DĖL ATSAKYMŲ Į PAKLAUSIMUS PATEIKIMO

Akmenės rajono savivaldybės administracijos viešojo pirkimo komisija, atsakydama į gautus paklausimus konkursui „Projekto „Sporto paskirties inžinerinio statinio V. Kudirkos 29 A, Naujosios Akmenės futbolo stadiono, Naujosios Akmenės m., Akmenės r sav., paprastojo remonto statybos darbai su projektavimu“ supaprastinto projekto aprašo ir rangos darbų pirkimas“ (pirkimo ID 3728415, toliau – Konkursas), informuoja:

STADIONO PLANAS

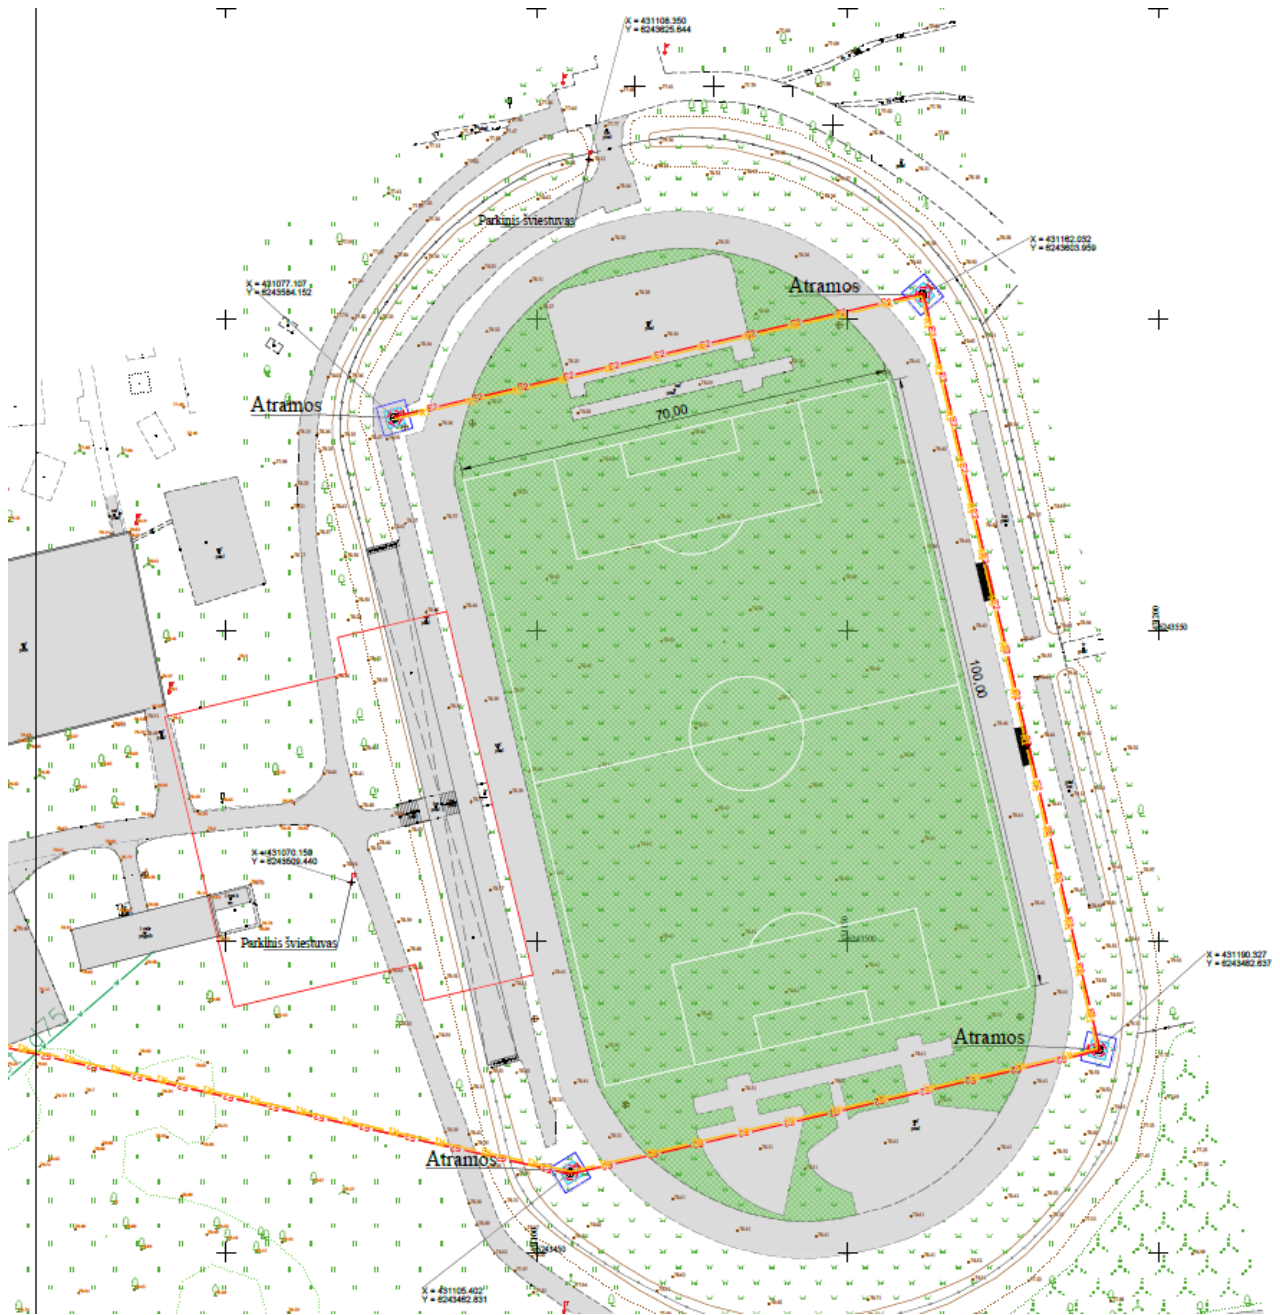
6. Klausimas. Reikalingas stadiono planas su išmatavimais, kuriame būtų pažymėta apšvietimo atramų vieta. Aprašyme minimos parkinės apšvietimo atramos. Įprastai parkuose naudojamos 6 m aukščio atramos. Kadangi pagal aprašymą numatytos tik 2 vnt. atramų, neįmanoma jomis apšviesti viso stadiono. Galbūt numatyta apšviesti tik tam tikra dalis stadiono?

Atsakymas. Su parkinėmis apšvietimo atramomis numatyta apšviesti tik tam tikrą stadiono dalį. Pridedamas planas.
